Le 03 JUIN 2016

Nos réf : EE-1157-16

Avis de l'autorité environnementale sur le projet de prolongement d'une digue à Montesson (Yvelines)

Illustration 1: Localisation du projet de digue (en jaune), en extension de la digue existante (en bleu), de la zone de compensation hydraulique et écologique (en cyan) et des zones de dépôt des déblais (en orange) - sources : étude d'impact, DRIEE, Géoportail

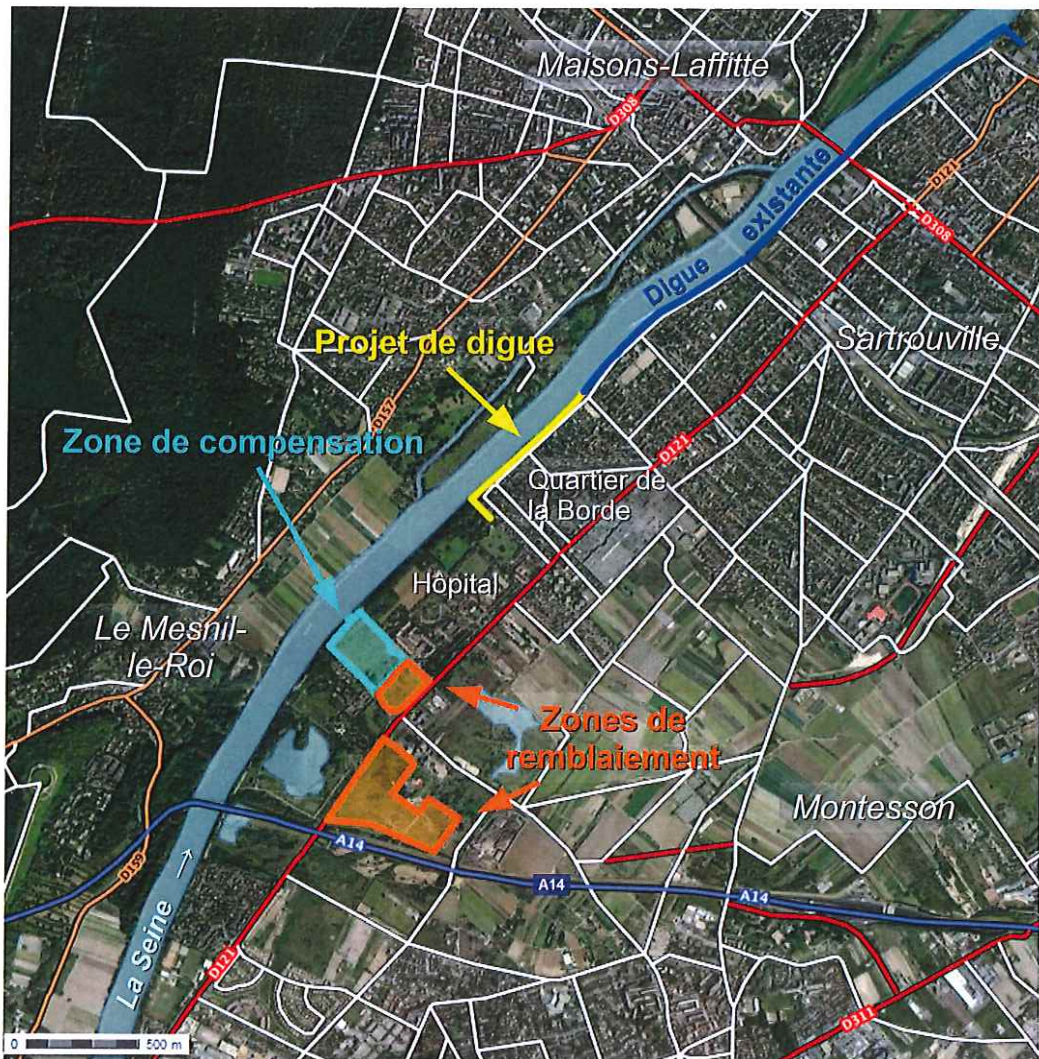
L'autorité environnementale relève des différences dans les emprises des zones de remblaiement figurant sur les cartes des pages 16 et 33. Compte-tenu de l'ancienneté de l'étude d'impact et des divers statuts de propriété des parcelles envisagées (propriété départementale, communale, privée), une mise à jour de la carte de la page 33 avant l'enquête publique est recommandée. Par ailleurs, le dossier devrait présenter de façon plus précise le volume, la hauteur et la superficie des remblais.
